PROTOKÓŁ

z posiedzenia on-line gminnej komisji urbanistyczno-architektonicznej w dniu 14.02.2025r.

Dotyczy: miejscowego planu zagospodarowania przestrzennego

Dotyczy: wniosków do *miejscowego planu zagospodarowania przestrzennego północno-środkowej części wsi Kobierzyce – D83* (Uchwała Rady Gminy Kobierzyce Nr VIII/128/2024 z dnia 20 grudnia 2024 r.).

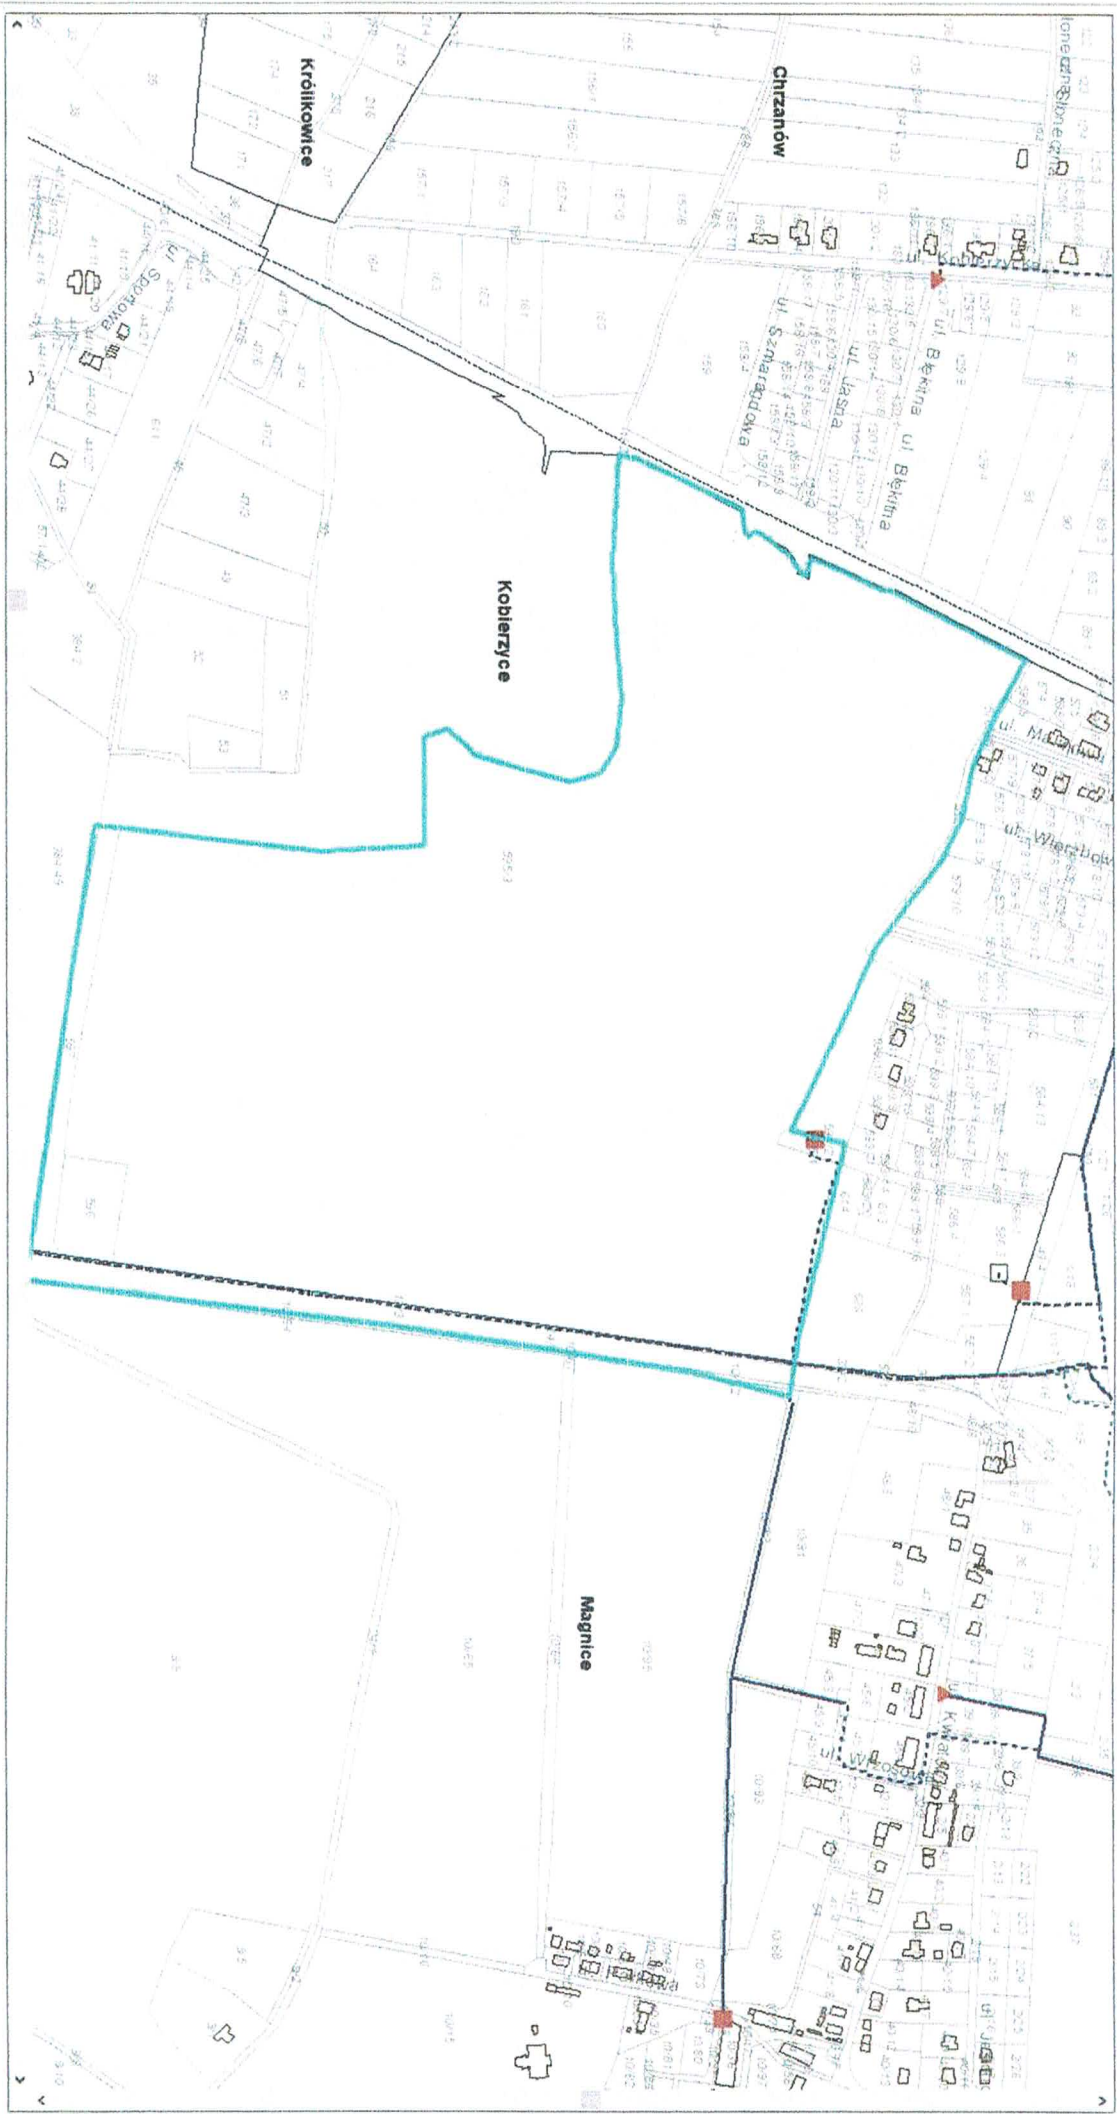
Przy opracowywaniu planu prosimy o uwzględnienie istniejącej infrastruktury elektroenergetycznej na załączniku graficznym do Planu. W załączeniu przekazujemy mapę z orientacyjnym przebiegiem sieci elektroenergetycznej SN wraz lokalizacją stacji elektroenergetycznej.
